臺北市府都市發展局 函

主旨：函轉內政部營建署修正建築技術規則建築設計施工編第42
條補充圖例圖42-(1)及圖42-(2)一案，詳如說明，請查照
轉知貴會會員。

內政部 函

主旨：修正建築技術規則建築設計施工編第42條補充圖例圖42-
(1)及圖42-(2)，請查照轉行。

第42條 圖42-(1)

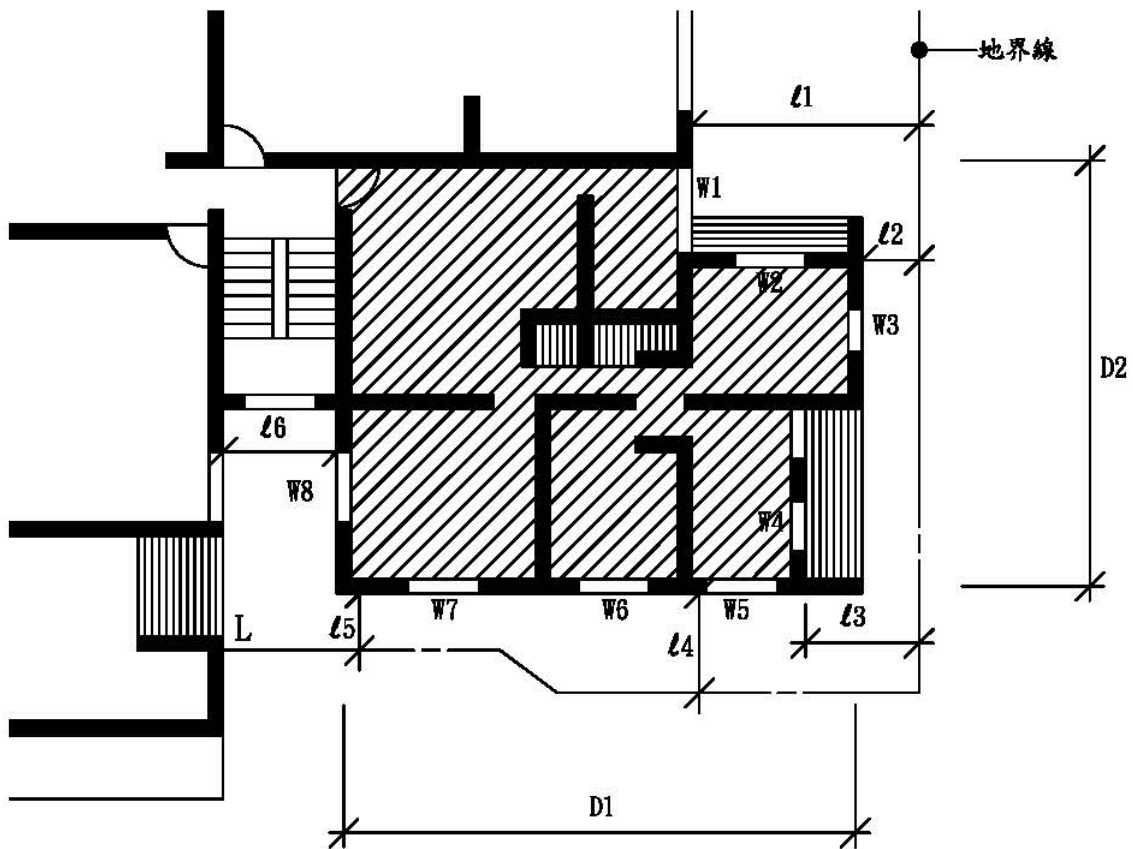
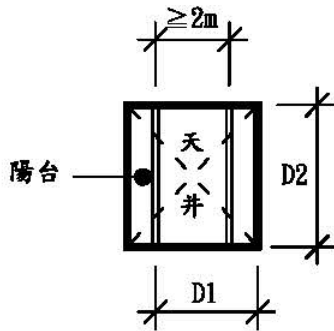
(一)圖42-(1)文字說明2「設陽台均小於1.5m寬度，除W1臨接
陽台之部分……」修正為「設陽臺均小於2m寬度，除W1
臨接陽臺之部分……」。

- ①則 W_3, W_7, W_8 ，為無效之採光開口，其面積不得計入採光面積。
- ②設陽臺均小於 2m 寬度，除 W_1 臨接陽臺之部分，其有效採光面積應按 0.7 計算外，其餘均為有效採光開口。
- ③若 W_1, W_2, W_4, W_5, W_6 之有效採光面積之和(地板面以上 50cm 範圍內不得計入)為 Σa ，居室樓地板面積即圖中斜線部分(不包括本編第1條第16款所稱之樓梯走廊浴廁等非居室部分)為 $F.A$ ，則 $\Sigma a \geq F.A/8$ 。
- ④有效採光距離之保持係以建築物外牆為準，故居室樓地板內仍可隔間。
- ⑤住宅區建築物，深度超過 10m 者，至少應有一面(背面或側面)在有效採光範圍內，其他各面雖不在有效採光內，如符合45條水平距離(即 1m)者，仍可開窗，惟不得計入有效採光面積，如本圖例，若 D_1 及 $D_2 > 10\text{m}$ 時，至少應有一面之外牆在有效採光範圍內；若其右側外牆為有效採光，此時應調整設計平面，使 l_2 之值符合有效採光之規定。
- ⑥住宅區之建築物深度在 10m 以內時，不檢討各面之採光距離，各層背面及側面如有開窗時，亦不予限制採光距離，惟前述各立面開口採光面積總計仍須符合第41條規定。

第42條 圖42-(2)

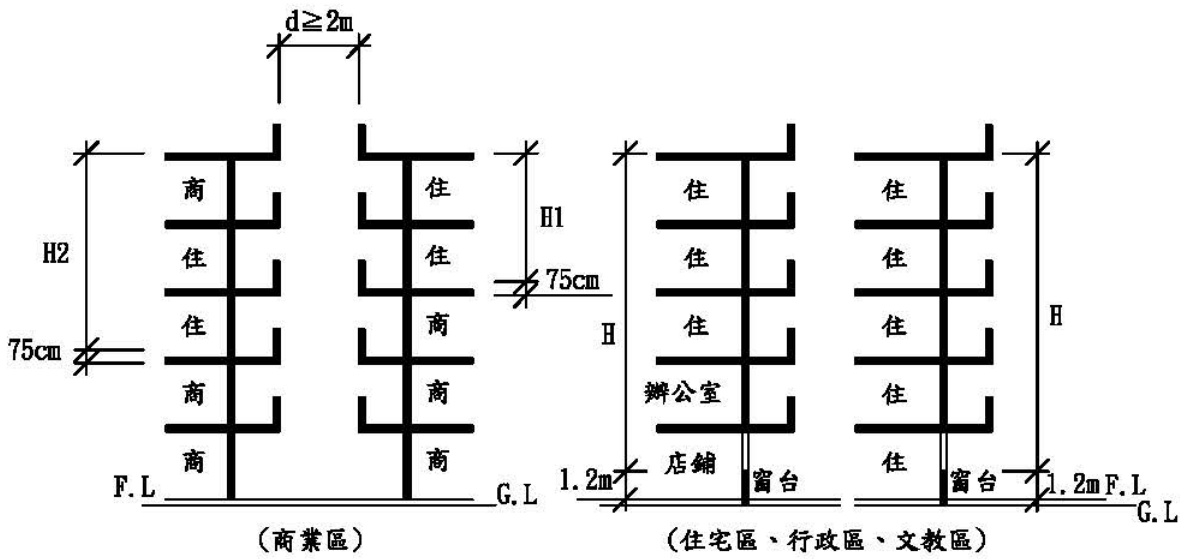
(二)圖42-(2)文字說明3「依前條第三款之規定，位於地板面
50cm範圍內之窗或開口面積不得計入有效採光面積內，
故本條關於高度(H)之計算應由地板面50cm之高度起算
……」修正為「依前條第三款之規定，位於地板面75cm
範圍內之窗或開口面積不得計入有效採光面積內，故本
條關於高度(H)之計算應由地板面75cm之高度起算
……」，另圖示商業區部分並配合修正。

- ① 建築物外牆依規定留有採光用窗或開口時，其同一基地內之他棟建築物或同棟建築物之對面部分（如天井）之有效採光距離 D ，係指面對之外牆間之水平淨距離。
- ② 天井部分各向之 D/H 值均應分別核算（即圖中 $D1$ ， $D2$ 與 H 之比值）。
- ③ 依前條第三款之規定，位於地板面 75cm 範圍內之窗或開口面積不得計入有效採光面積內，故本條關於高度（ H ）之計算應由地板面 75cm 之高度起算計至建築物外牆最高部分之垂直高度，符合本編第1條第7款之屋頂突出物不予計入外牆高度。
- ④ 門窗開向陽台時如圖42-(1)第②點說明規定計算，若相正對之兩面均設有陽台時，其有效採光僅扣減一面之陽台，即水平淨距離（ D ），應自任一面之外牆面計至對面陽台之外緣如圖中 $D1$ 。
- ⑤ 商業區建築物水平間距達 5m 以上，其他使用分區水平間距離 6m 以上者（空地、道路及永久性空地寬度之和）免再增加。
- ⑥ 住宅區建築物，不因部分樓層設置辦公室或店鋪而減少其採光高度。
